Lokalplan "Bellahøjen"

Henvendelser modtaget i høringsperioden

Adgangsvej/biler til Bellahøjen

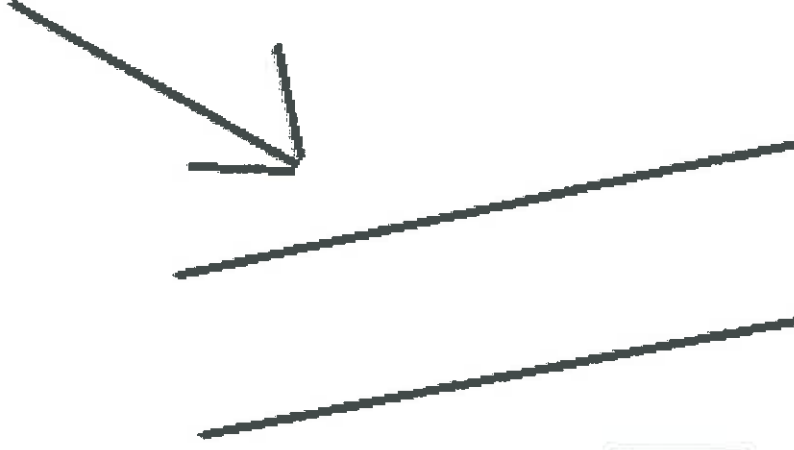
Herbergvejen Adgangsvej biler til Bellahøjen

Fig. 1 : Snittegning af bebyggelsen "Bellahøj" set fra Bellahøjvej, syd for lokalplanområdet. Det fremgår tydeligt, at boligområdet på ingen måde er transparent og kun et minimum af lys kan trænge mellem bygningerne.

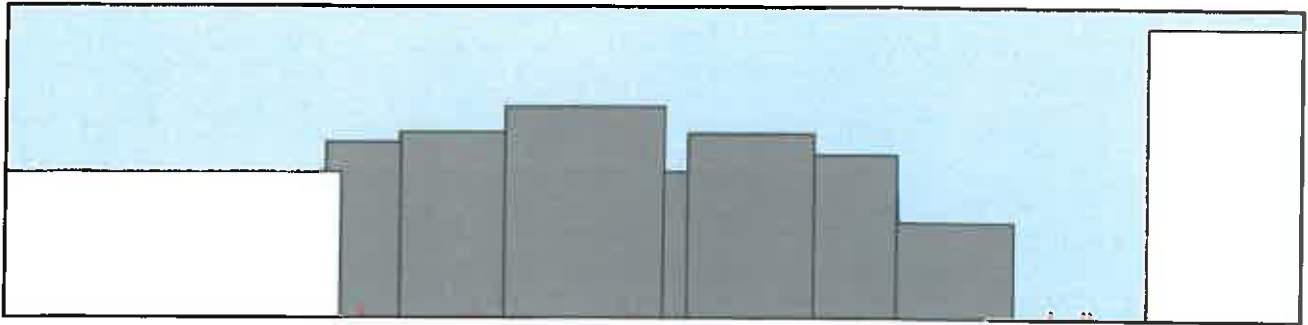
"Bebyggelsen skal fremstå som en integreret del af områdets øvrige bebyggelse, med stor transparens..."

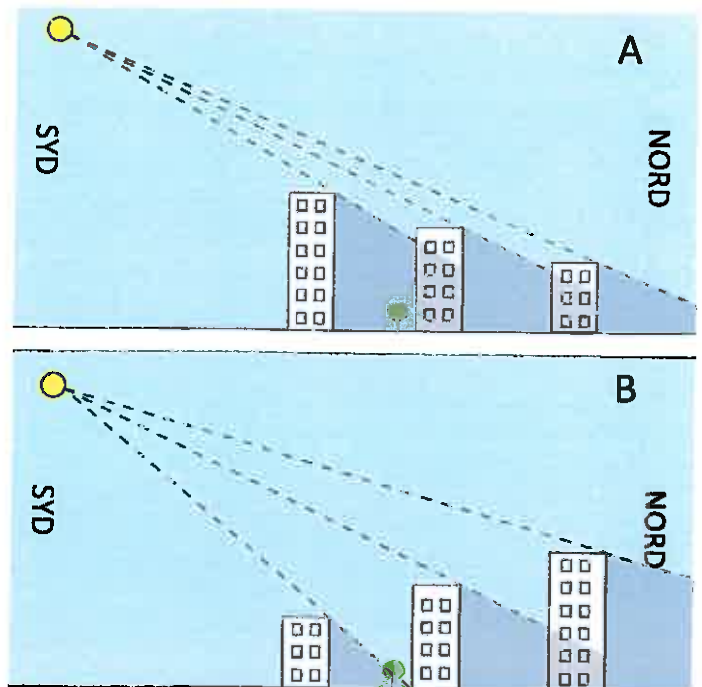
3. Bygningerne er placeret så der bliver mest muligt skygge i "Bellahøj"

- De højeste bygninger på 17, 20, 23 og 26 meter er placeret mod syd, hvor de skaber mest muligt skygge i lokalplanområdet.
- Lokalplanen bør sikre, at bygninger placeres så der skabes et optimalt sol/skygge forhold. Dette er helt afgørende for at boligområdet bliver velfungerende året rundt.
- Det er helt urimeligt, at kommunen ønsker at godkende en ændring af den maksimale bygningshøjde i kommuneplanrammen fra 20 m til 26 m. Netop bygningerne fra 20 til 26 meter skaber de største skyggegener.

Fig. 2: Principskitserne illustrerer skyggeproblemstillingen i Bellahøj. A viser at skyggepåvirkningen er størst, når bygningerne er placeret som i Bellahøj. B viser skyggepåvirkningen ved en optimal placering af bygningerne, hvor der vil komme meget mere lys ned i området (det modsatte af Bellahøj).
